Lähettäjä: Timi Wahalahti
Vastaanottaja: Kirjaamo
Aihe: MUISTUTUS KIRRINKYDÖNTIE KATUSUUNNITELMAN MUUTOKSESTA
Päivämäärä: tiistai 2. joulukuuta 2025 13.22.19
Liitteet: Kirrinkydöntien saneeraus Muistutus 2025.pdf

MUISTUTUS
2.12.2025

MUISTUTUS KIRRINKYDÖNTIE KATUSUUNNITELMAN MUUTOKSESTA

Peesaajanpolun risteys

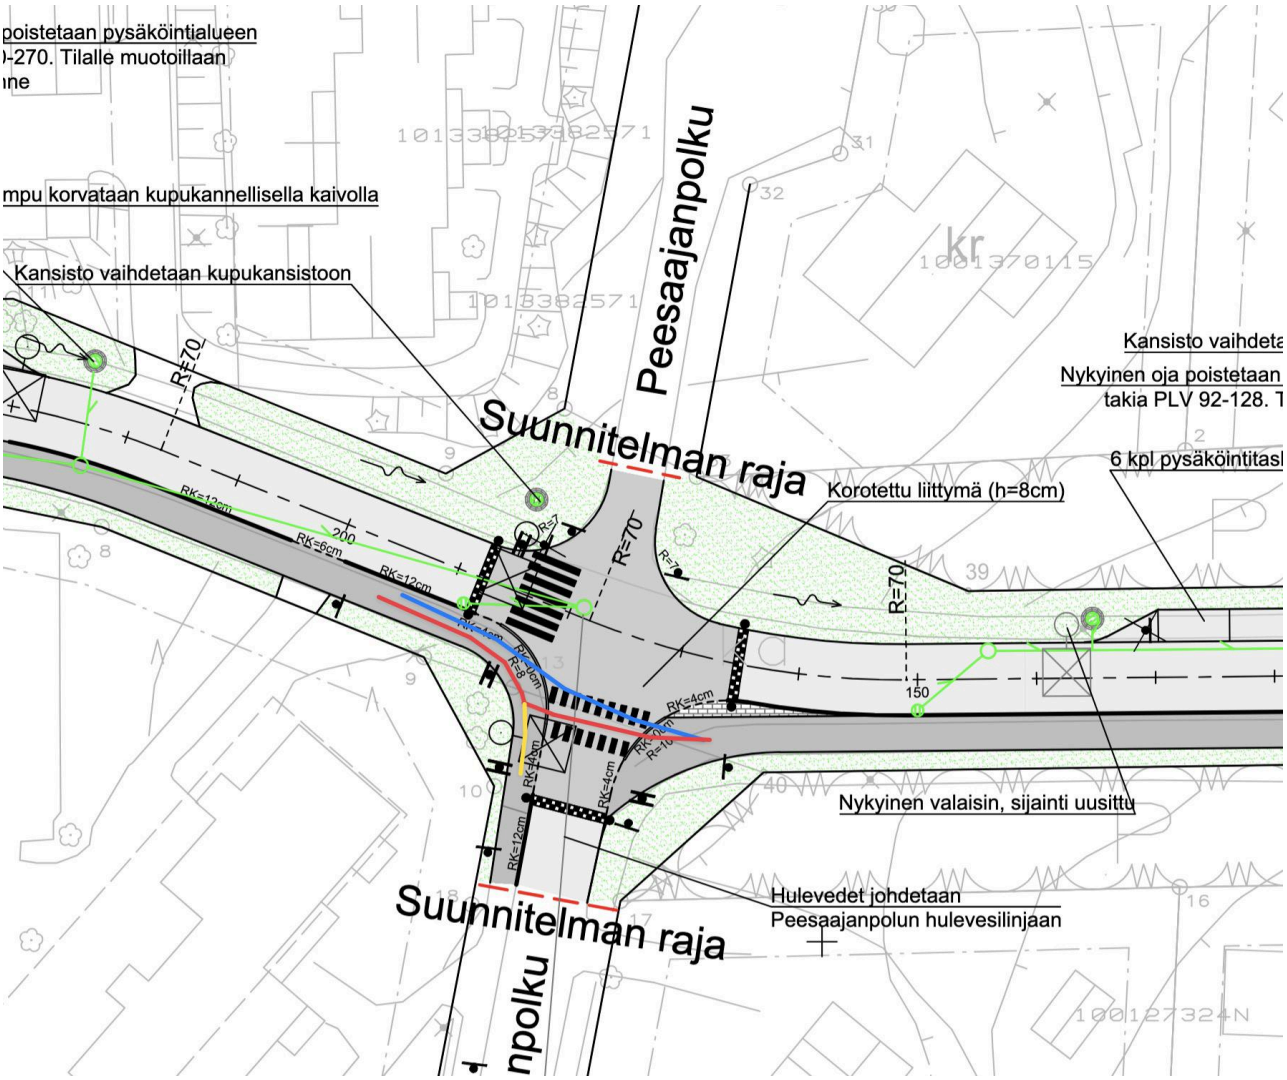
Peesaajanpolun risteyksessä Kirrinkydöntien suuntaista ajolinjaa olisi syytä tarkastella vielä uudestaan ja pyrkiä suoristamaan sitä esitettyä enemmän. Suunnitelmassa olevalla linjauksella Kirrinkydöntieltä Asmalammentien suuntaan tuleva pyöräilijä on hetken aikaa selin ajoradan suuntaan, ja autoilijalle saattaa vaikuttaa siltä että hän olisi menossa Peesaajanpolulle. Tämä tekee Peesaajanpolun ylityksestä pyöräilijän kannalta hankalan sekä turvattoman. Ajolinjasta tulisi pyrkiä saamaan mahdollisimman suora.

Asmalammentie kuvasta oikealle. Punainen viiva kuvastaa ajolinjaa jonka pyöräilijä joutuu ottamaan risteyksessä ja jossa hän on hetken selin muuhun ajoneuvoliikenteeseen. Keltainen viiva kuvastaa ajolinjaa jota autoilija voi erehtyä pyöräilijän suunnittelevan, vaikka todellisuudessa tarkoitus olisi ylittää Peesaajanpolku. Sininen viiva kuvastaa selkeämää ja turvallisempaa ajolinjaa johon tulisi pyrkiä.

Asmalammentien risteys

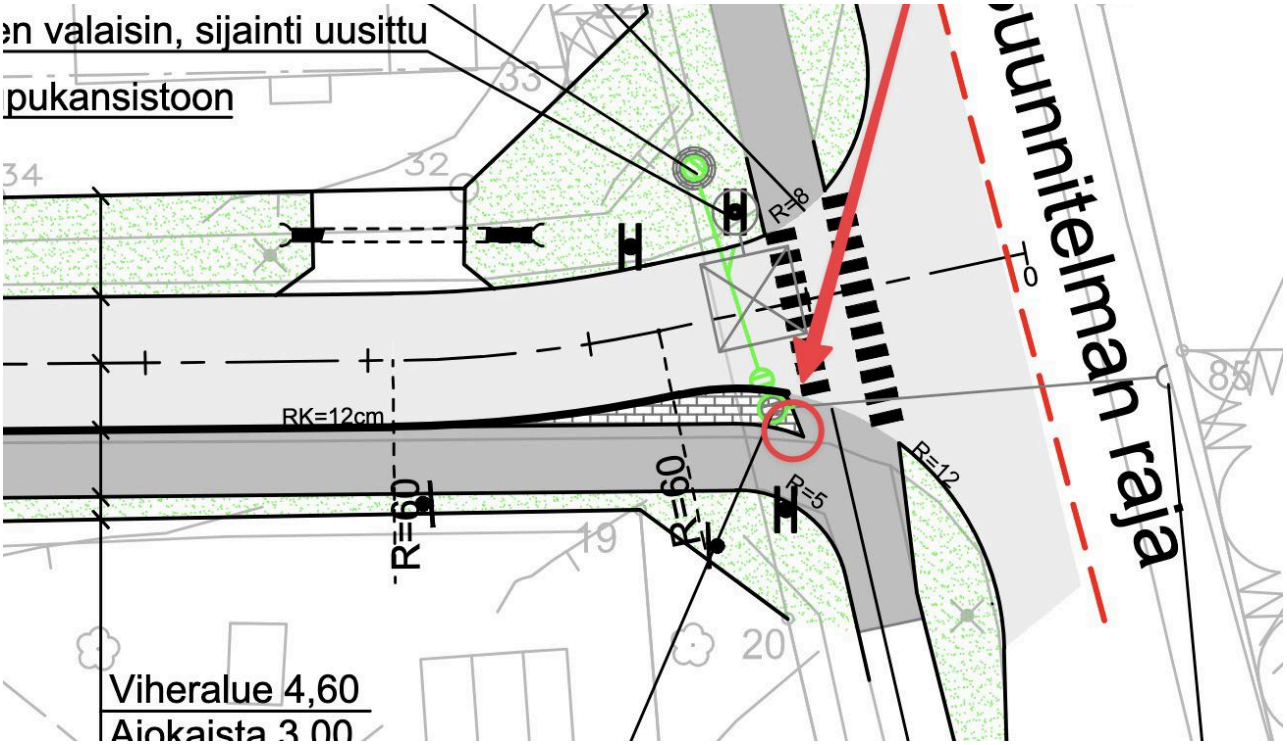
Asmalammentien risteyksen kiveystä tulee suoristaa. Suunnitelman mukaisella koukkunokkaisella kiveyksellä Kirrinkydlntieltä tuleva pyöräilijä joutuu kääntymään ensin epäintuitiivisesti alaspäin Asmalammentien suuntaan, vaikka olisi ajamassa vastakkaiseen suuntaan ylös Asmalammentietä. Tästä saattaa aiheutua risteykseen saapuvalle autoilijalle oletus, että pyöräilijä ei ole ylittämättä suojatietä. Tämä tekee Kirrinkydöntien ylityksestä pyöräilijän kannalta hankalan sekä turvattoman.
